**Datum**  
3 september 2024

**Registratienummer**  
DSO/10770250  
RIS319781

## **Geamendeerd voorstel van het college inzake Vaststelling bestemmingsplan Plesmanweg 1-6**

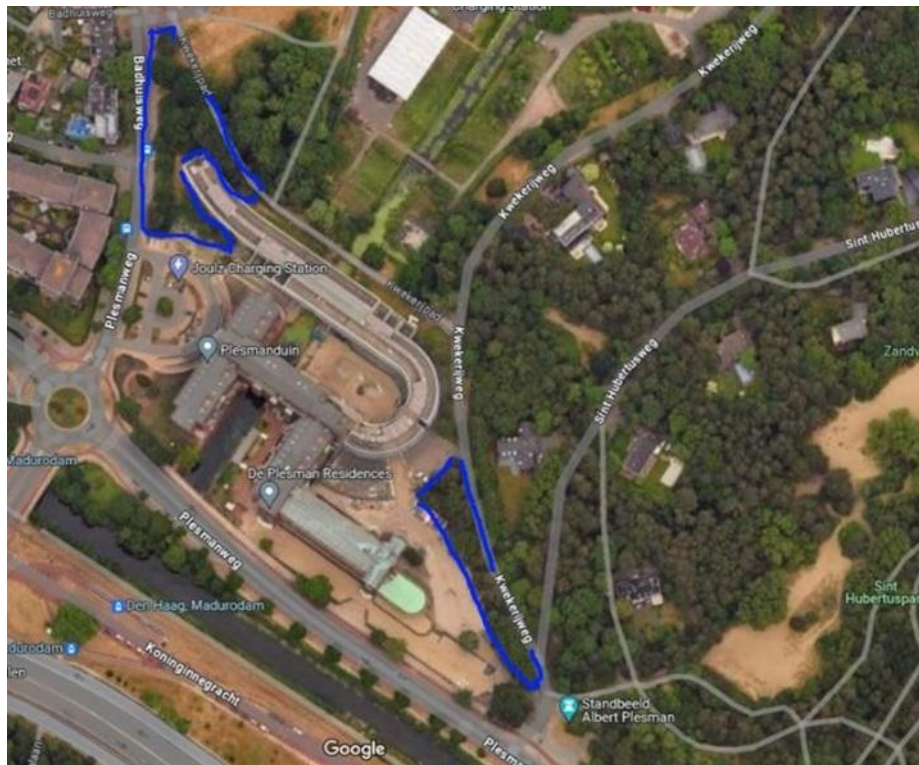
In de Toelichting staat een kaart van heel Den Haag. Hieronder in de illustratie een deel uit Kaarten Den Haag, SGH, waar de ligging te zien is:

*Het klopt dat dit plangebied in de stedelijke hoofdstructuur ligt. Echter, het ontwerp van de nieuw in te richten buitenruimte voorziet in de duurzame instandhouding van de structuur. Voor een verdere toelichting wordt verwezen naar de reactie op onderdeel j.*
